Mission régionale d'autorité environnementale
OCCITANIE

Avis

sur la centrale solaire de la plaine de Cazaban à Conques-sur-Orbiel (11)

Date : 09/04/2026

Figure 2 : projet (source : dossier)

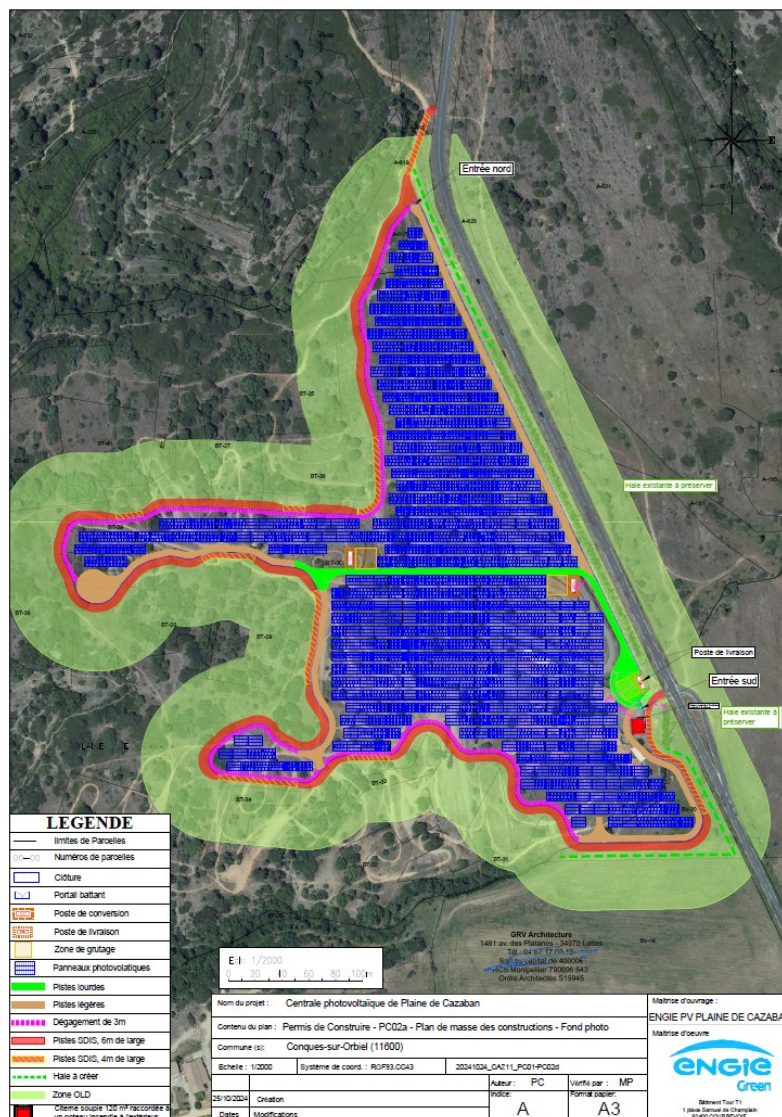
Le projet prévoit de détruire des bâtiments peu qualitatifs et d'évacuer les déchets présents. En revanche, l'étude montre qu'il revêt « *un aspect industriel contrastant assez défavorablement* » avec cet environnement naturel (vaste landes). La MRAe relève que les emprises du projet en « appendices » vers l'ouest engendrent un important linéaire à traiter en périphérie (clôtures, pistes, OLD) et brouillent la lisibilité du projet.

En cohérence avec l'analyse des impacts écologiques du projet, la MRAe recommande de reconsidérer le contour du projet pour le limiter au secteur le plus à l'est.

Figure 4 : synthèse des enjeux écologiques et projet superposés (source : dossier)

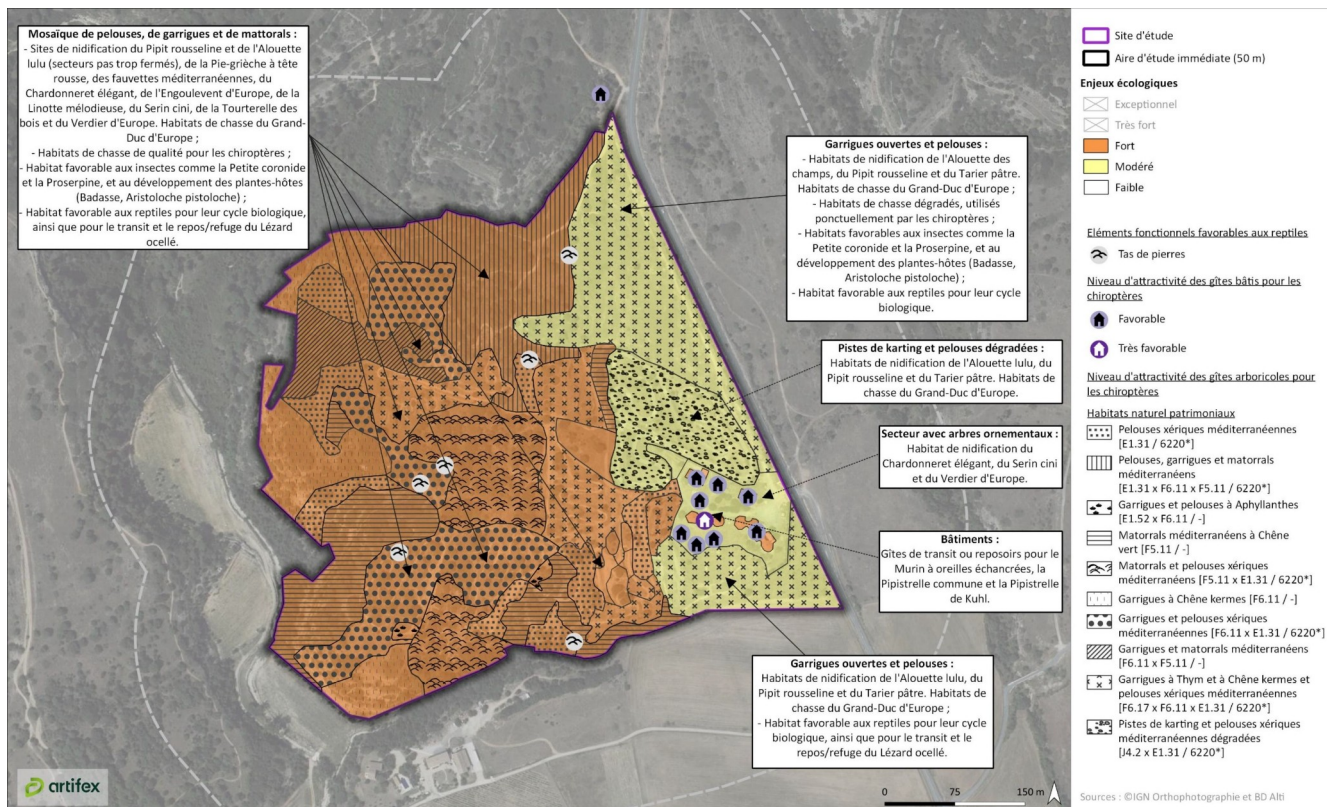
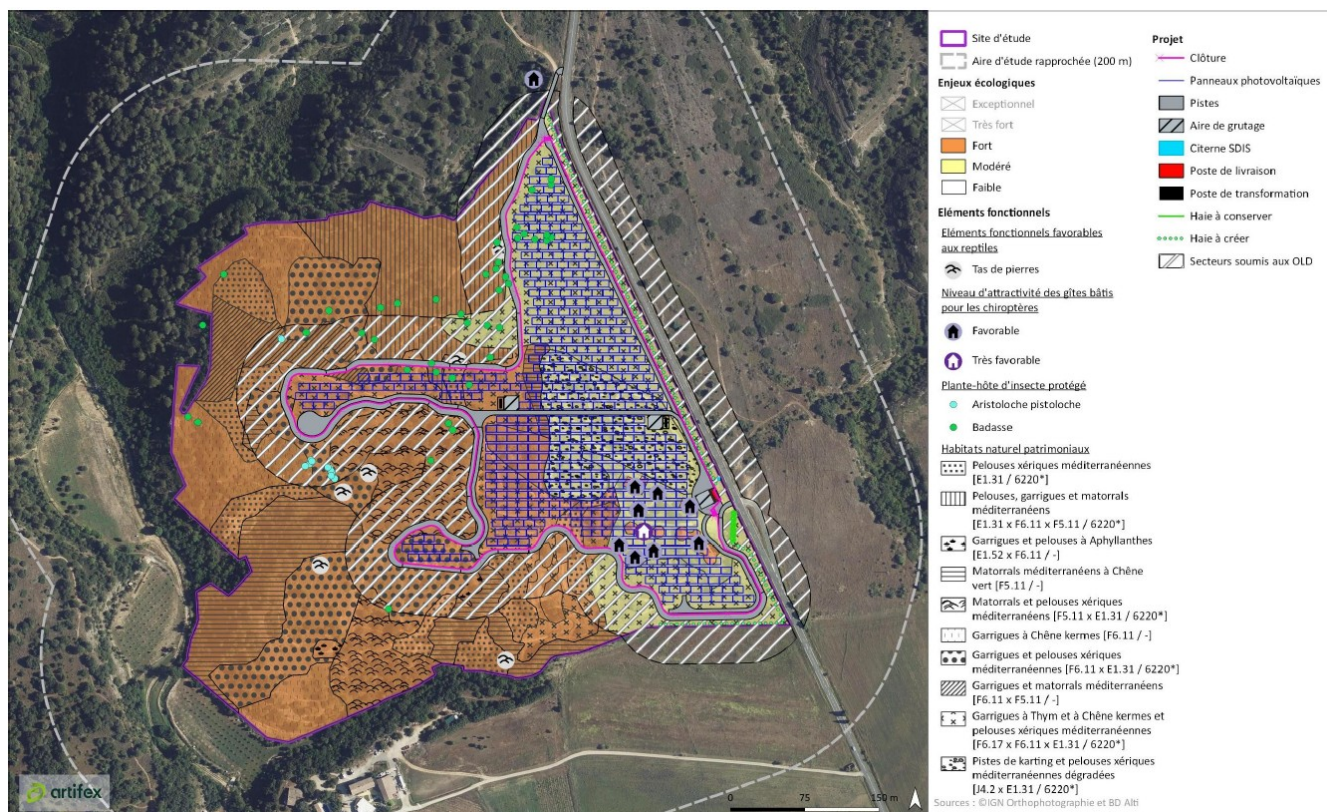
Au sein de la zone d'implantation potentielle (ZIP) retenue, plusieurs variantes sont présentées sans détailler les arguments qui orientent vers la solution retenue : celle-ci s'étend sur des secteurs particulièrement sensibles vers l'ouest (cf. figure 3 et partie 4 de l'avis).

L'étude montre (figures ci-dessous) que le projet retenu ne se limite pas aux zones à enjeux modérés. L'extension du projet vers l'ouest impacte des secteurs à enjeux forts. De plus, le choix de la configuration retenue, très « *découpée* » vers l'ouest, augmente significativement les surfaces impactées (OLD à respecter) et ne contient pas les effets du projet sur les secteurs présentant moins de sensibilités. L'évitement des enjeux écologiques n'est pas maximisé, ni démontré en l'état.

L'étude conclut, à juste titre, que le projet génère des impacts résiduels significatifs sur des espèces patrimoniales ou protégées et des pertes d'habitats naturels ou d'espèces. Selon la MRAe, le projet tel que défini n'évite pas suffisamment les secteurs sensibles et les espèces patrimoniales associées. La configuration du projet doit être requestionnée pour privilégier l'évitement.

La MRAe recommande de limiter la surface du projet aux secteurs est de moindre sensibilité, de renforcer les mesures de réduction vis-à-vis des chauves-souris, de ré-évaluer les effets sur les rapaces et la Pie grièche à tête rousse, la liste des espèces concernées par la demande de dérogation à la stricte protection des espèces et l'adaptation des mesures de compensation proposées.
